改善箇所説明図②

基準不適合箇所

【ロック取付断面図】

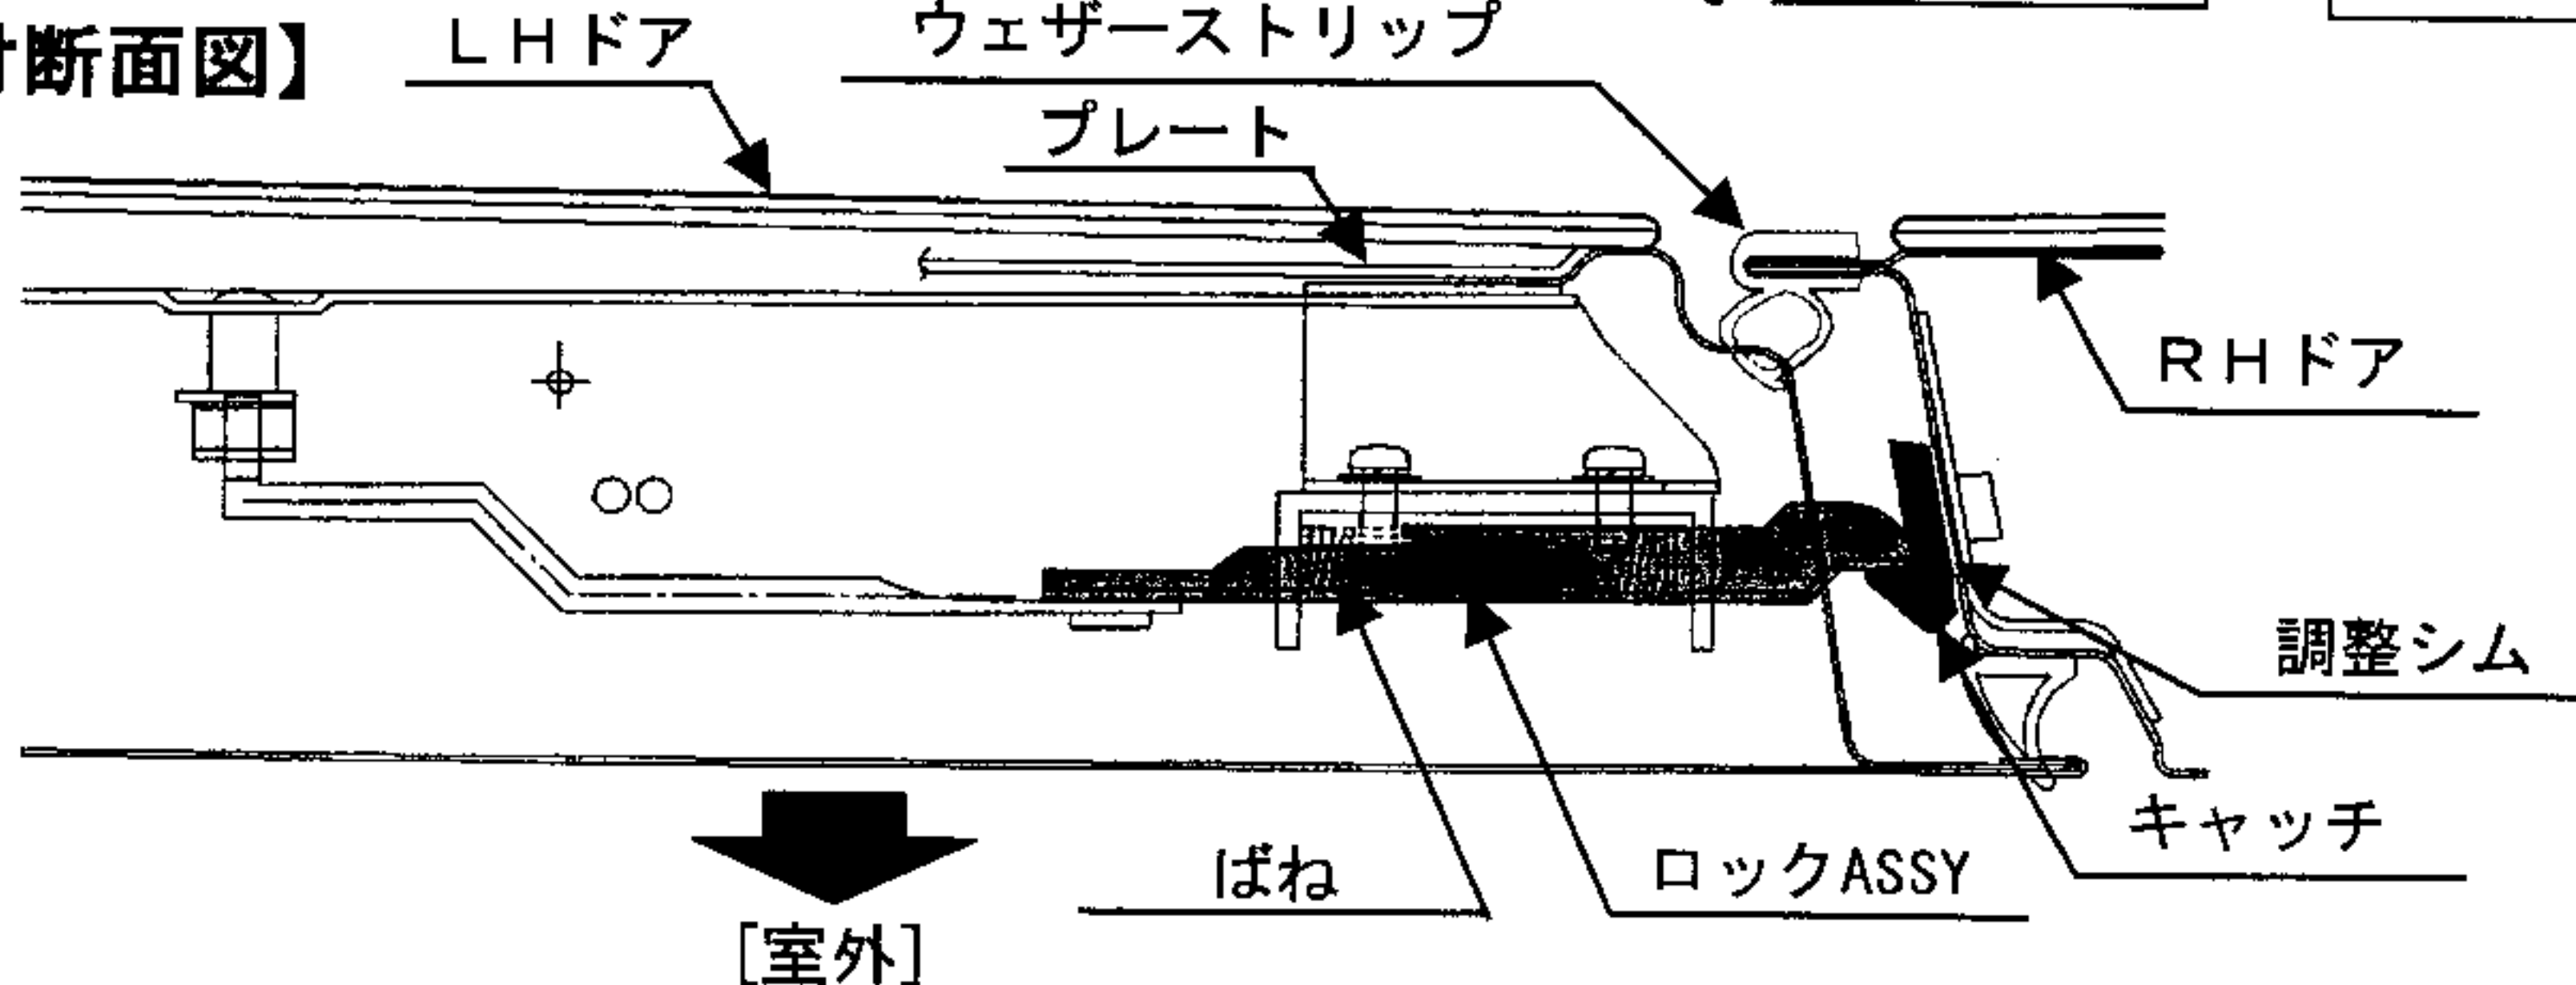
車体後面に設けている観音開き扉のロックシステムにおいて、キャッチと噛み合うロックをもどすばねの押しもどし力の設定及びウェザーストリップの反力が不適切なため、扉をゆっくり閉めた場合、当該ロックとキャッチの噛み合い代が不十分となることがある。そのため、そのままの状態で使用を続けると、最悪の場合、走行時の振動などで噛み合いが外れ、観音開き扉が開放するおそれがある。

全車両、ロッカー式、キャッチ、ウェザーストリップを対策品に交換する。
 なお、ロックシステムのばね力適正化に伴い、アウターハンドル、コントロール式を変更し、ロック取付部パネルに補強プレートを追加する。

注：□ は交換部品を、○ は追加部品を示します。
